NOTA ZIENSWIJZEN

ONTWERP BESTEMMINGSPAN

‘Ede, Energiehotel’

23 januari 2020

Vergelijking bouwvolume (Bron: DP6)

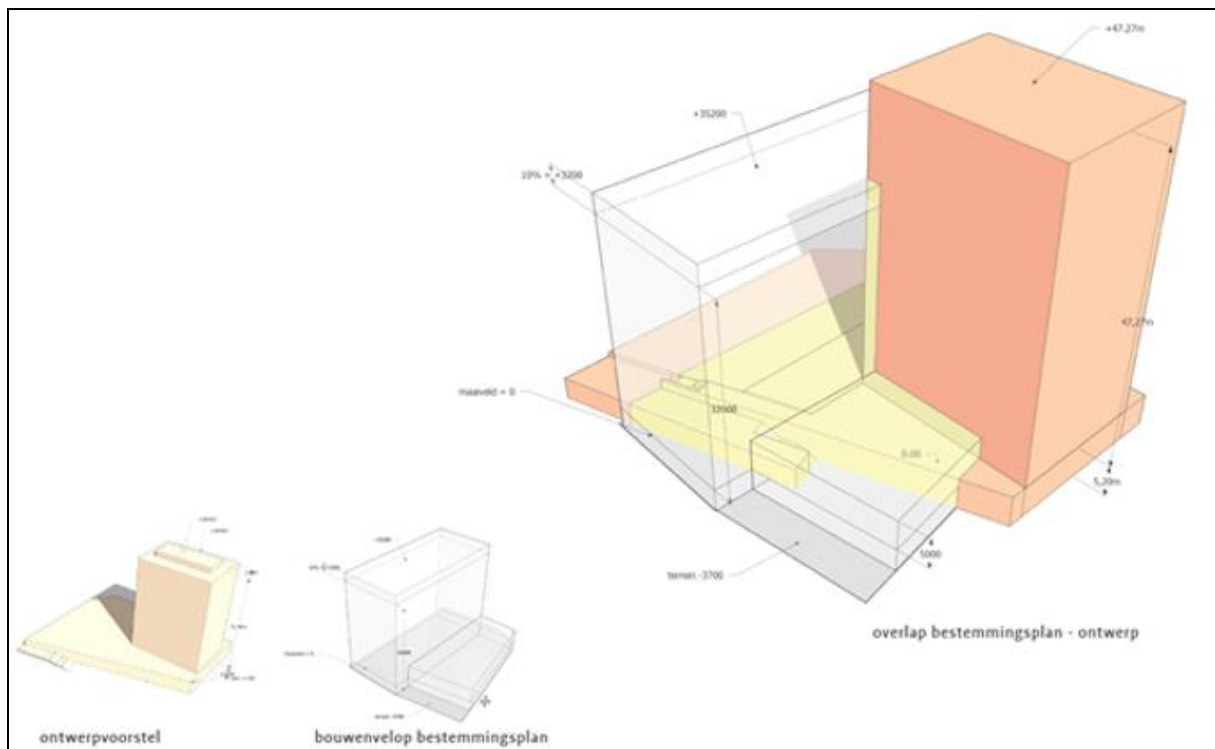
3. In de overweging bij de toelichting staat dat het Energiehotel uitgaat van 124 kamers en is daarmee in aantal kamers gelijk aan de ruimte die het vigerend bestemmingsplan biedt voor de eerdere locatie. Alleen hoe verhoudt zich dit met de volumetoename van bijna 20%, waardoor de vraag rijst welke extra functies hier worden gerealiseerd?

Het bouwvolume in het bestemmingsplan wordt vergroot. Hierbinnen moet de functie hotel, inclusief parkeren worden opgelost.

Het volume van specifiek de hotelfunctie in het geldende bestemmingsplan is 51.730 m³.

Het volume van specifiek de hotelfunctie in het ontwerp voor het Energiehotel is 46.560 m³.

Verskil: 5.170 m³

De specifieke hotelfunctie kent dus een afname van circa 10% van het volume en geen toename van 20%.

Het verschil in bouwvolume tussen de bestemmingsplannen zit in de parkeeroplossing. In het geldende bestemmingsplan wordt het parkeren opgelost op maaiveld niveau (dus zichtbaar). In het nieuwe bestemmingsplan wordt het parkeren in een garage in het gebouw opgelost (minder zichtbaar). Hierdoor neemt het aantal m³ toe, omdat deze parkeeroplossing binnen het bouwvlak wordt opgenomen.

Pleinrichting voor het bestemmingsplan 'Ede, Energiehotel'

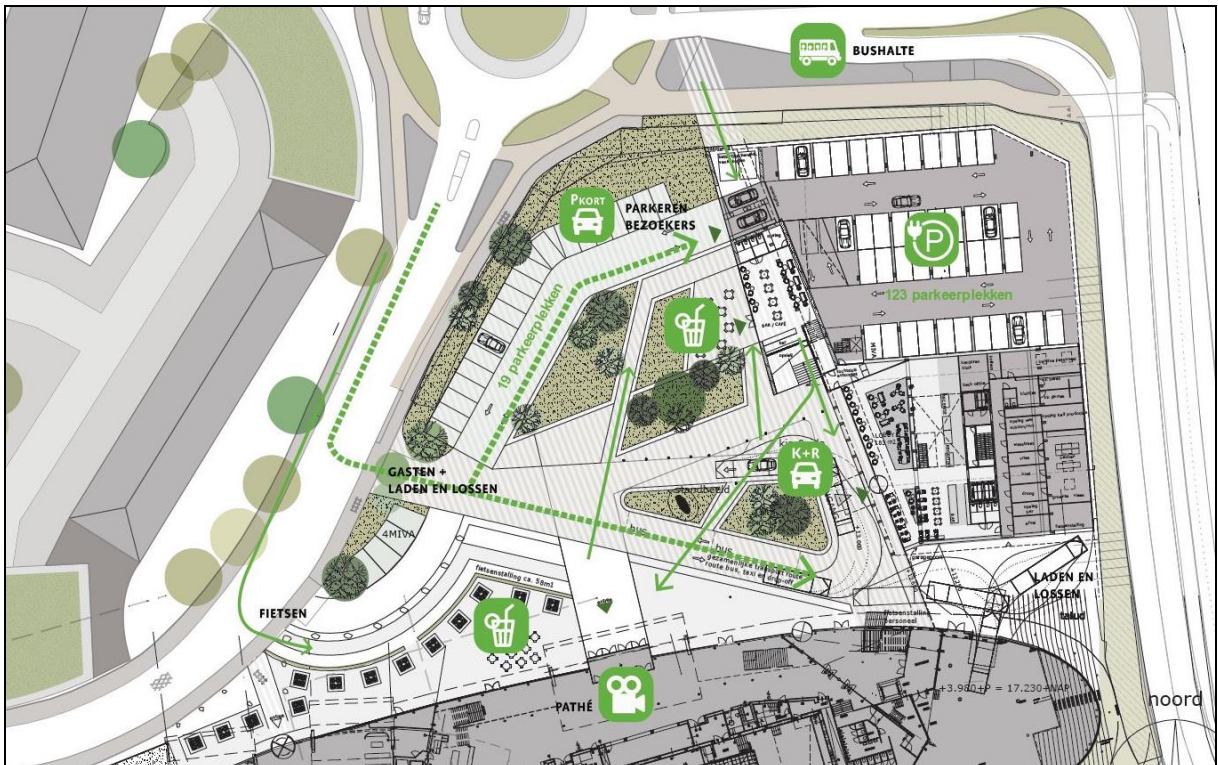
5. In de toelichting ontbreekt een beeldkwaliteitsplan, een landschappelijk inpassingsplan en een plan voor de ruimte om het gebouw voor zowel groene inpassing maar ook maaiveldniveau om het terrein.

In dit proces is gekozen om geen beeldkwaliteitsplan op te stellen, omdat er al een eerste ontwerp op tafel lag, welke door onze afdeling Stedenbouw en de Commissie Ruimtelijke Kwaliteit (CRK) beoordeeld en getoetst kon worden. Hierbij zijn de positieve en negatieve beoordelingen ten opzichte van de oorspronkelijke planopzet meegenomen.

Het inrichtingsplan is wel opgesteld door de ontwikkelaar en is hierbij weergegeven.

De ontwerpen kennen een gelijke opzet, waarbij het een ontmoetings-/verblijfsplein is, waarbij groen een representatieve plek krijgt, maar waar ook de verkeersstromen op een logische wijze zijn ingepast.

Het grote verbeterpunt is een doorsteek voor voetgangers over het dek langs het hotel, waardoor ze direct op het terras en de entree van het hotel kunnen komen, zonder autobewegingen te kruisen. En als ze door lopen, komen ze bij de conferentie-ingang van Pathé. In het oorspronkelijke ontwerp moesten de voetgangers via dezelfde entree als de auto's en bussen het plein op.

Hoofdgroenstructuur (<https://geo.ede.nl/?@KaartViewer-Ede>)

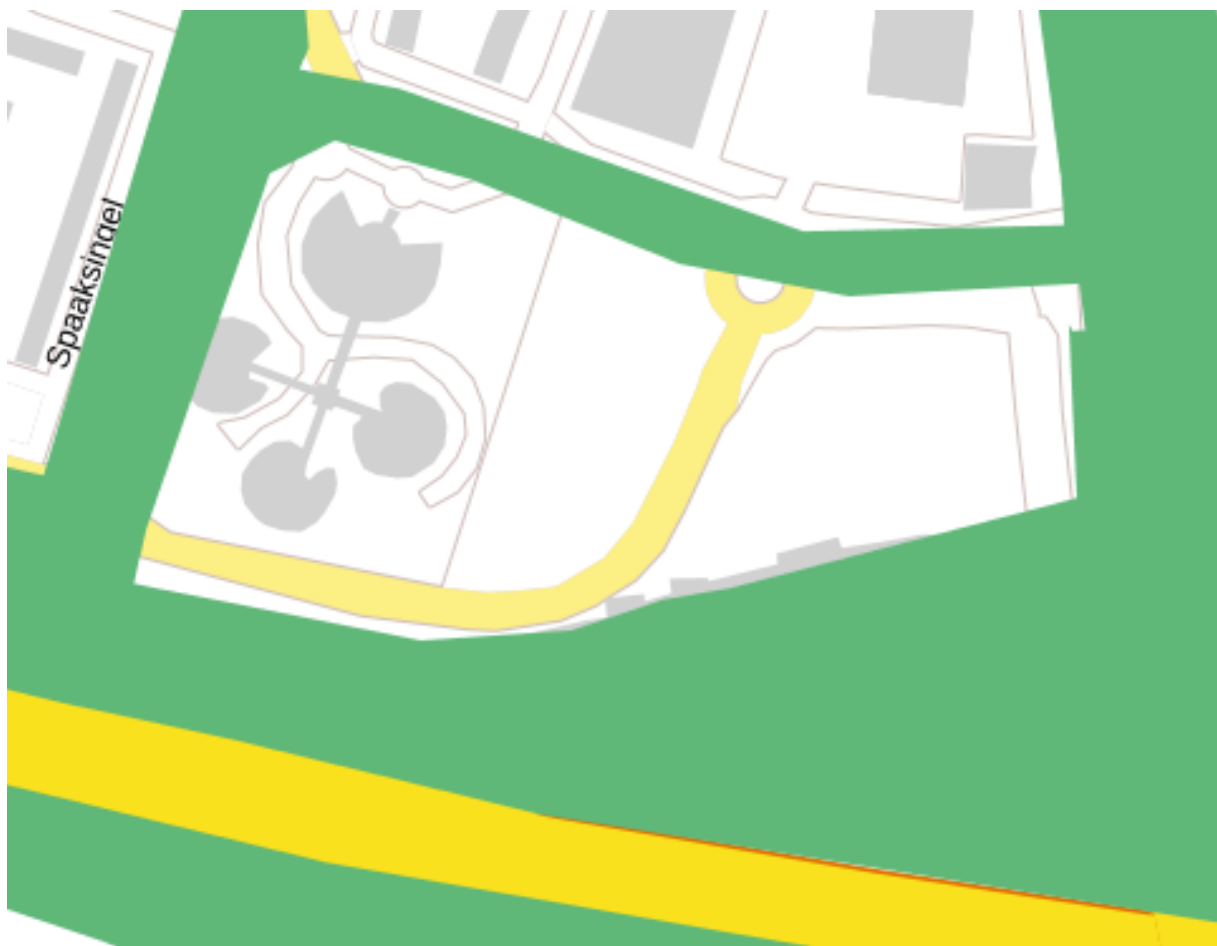
6. Nergens blijkt uit de stukken hoe de plannen zich verhouden tot deze hoofdgroen- en wijkgroenstructuur.
7. Reclamant ontvangt graag de onderzoeksgegevens waarnaar verwezen wordt in de toelichting ten aanzien van het uitgevoerde onderzoek naar de rotonde Willy Brandtlaan/Laan der Verenigde Naties.

Het perceel maakt zelf geen onderdeel uit van de hoofdgroenstructuur en/of de wijkgroenstructuur. Zie onderstaande afbeelding. Het plan sluit aan de noord- en oostzijde van het perceel wel aan op de hoofdgroenstructuur. Deze groene randen blijven gehandhaafd en worden waar mogelijk versterkt. Bovendien wordt er een groene rand toegevoegd aan de noord-westzijde van het perceel.

Pleininrichting voor het bestemmingsplan 'Ede, Energiehotel'

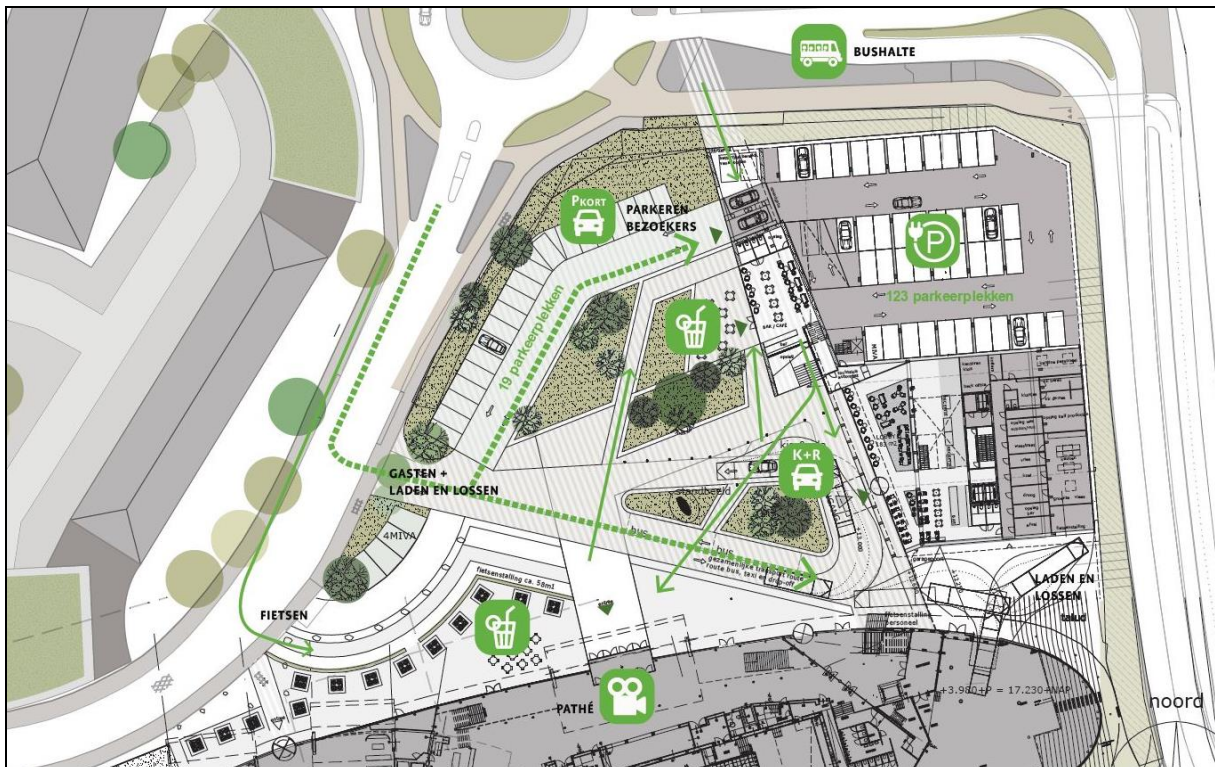
8. Nergens is op te maken op welke wijze de benodigde aantallen parkeerplaatsen zijn bepaald en welke functies het Energiehotel gaat krijgen.
9. Reclamant mist de uitwerking van verkeersbewegingen (auto, fiets, bevoorrading, kiss- en ride strook, voetgangers en buslijnen) en de onderbouwing van de parkeernormering.

De uitwerking van de verkeersbewegingen zijn niet in beeld gebracht, anders dan het ontwerp van de ruimtelijke inrichting van het hotelterrein en de aansluiting op de Laan der Verenigde Naties. Deze inrichtingstekeningen zijn getoetst op draaicirkels voor verschillende typen voertuigen en verkeersveiligheid.

Bron: www.risicokaart.nl

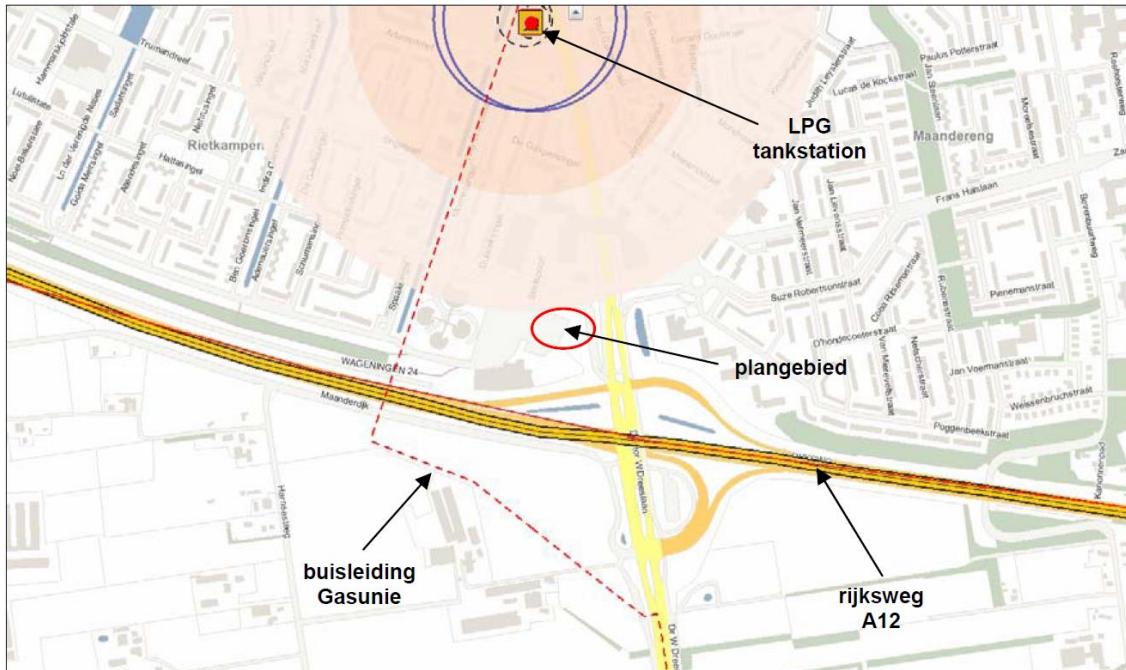
14. Reclamant 3 verzoekt om de aangepaste rapportage Externe Veiligheid uit te voeren, zodat het groepsrisico nader kan worden bepaald.
15. Naar de mening van reclamant 3 ontbreekt de onderbouwing van de behoefte in de toelichting.

In de directe omgeving van het plangebied ligt volgens de risicokaart van de provincie Gelderland een drietal risicobronnen, te weten de rijksweg A12, een hoge druk aardgas-transportleiding van de Gasunie en het LPG-tankstation gelegen aan de Dr. W. Dreeslaan 25. Anders dan de incidentele bevoorrading van het tankstation via de Dr. W. Dreeslaan vindt geen transport van gevaarlijke stoffen plaats over de lokale wegen nabij het plangebied. Onderstaande figuur geeft een overzicht van de ligging van het plangebied en de risicobronnen in de directe omgeving.
